TRANS/WP.29/GRB/34
12 avril 2002

**RAPPORT DU GROUPE DE TRAVAIL DU BRUIT (GRB)
SUR SA TRENTE-SIXIÈME SESSION**

AMENDEMENTS AU DOCUMENT TRANS/WP.29/2002/7 ADOPTÉ
PAR LE GRB LORS DE SA TRENTE-SIXIÈME SESSION

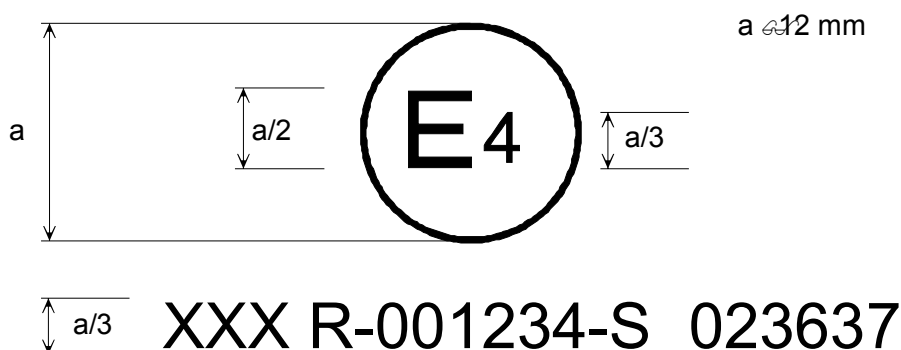
Exemple 2, modifier comme suit:

«Exemple 2

La marque d'homologation ci-dessus indique que le pneumatique en question a été homologué aux Pays-Bas (E4) conformément aux Règlements n^{os} XXX et 30. Les deux premiers chiffres du numéro d'homologation indiquent qu'aux dates auxquelles les homologations respectives ont été accordées, le Règlement n^o XXX était toujours sous sa forme initiale mais le Règlement n^o 30 avait été modifié par la série 02 d'amendements.»

«Exemple 3

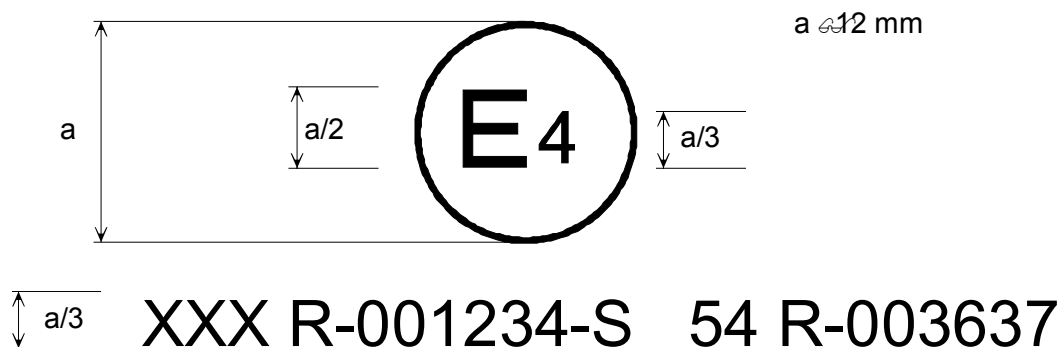
Insérer un nouvel exemple, conçu comme suit:

La marque d'homologation ci-dessus indique que le pneumatique en question a été homologué aux Pays-Bas (E4), conformément aux Règlements n^{os} XXX et 54. Les deux premiers chiffres du numéro d'homologation indiquent qu'aux dates auxquelles les homologations respectives ont été accordées, les Règlements n^{os} XXX et 54 étaient toujours sous leur forme initiale.

Note: Le ou les numéros d'homologation doivent être placés à proximité du cercle, soit au-dessus soit en dessous de la lettre «E», et soit à gauche soit à droite de cette lettre. Les chiffres du numéro d'homologation doivent se trouver du même côté de la lettre «E» et orientés dans le même sens. L'utilisation de chiffres romains pour les numéros d'homologation doit être évitée afin d'exclure toute confusion avec d'autres symboles.»
